## 改善箇所説明図

### 基準不適合状態にあると認める構造、装置又は性能の状況及びその原因

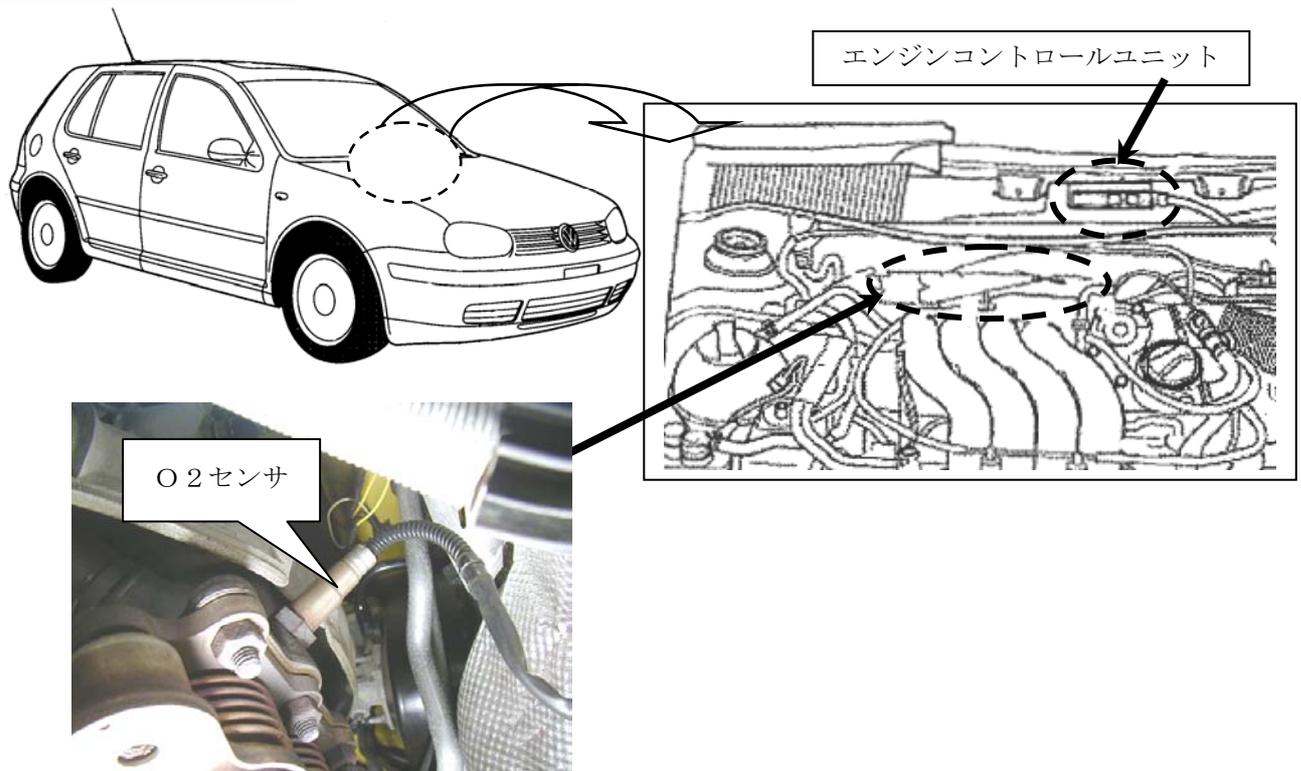
原動機制御コンピュータのプログラムが、始動直後等の冷機時に、O2センサーのセラミック部の温度を急激に上昇させる制御となっているため、外気温が低い気象条件下で、セラミック部に水が付着している場合、セラミックに亀裂が発生することがある。そのため、適切な空燃比制御ができず、最悪の場合、排出ガス値が基準を超えるおそれがある。

全車両、O2センサーを良品と交換する。なお、平成16年7月22日付け「届出番号外1143」の作業において、エンジンECUの制御プログラムを書き換えられていない車両は対策プログラムに更新する。
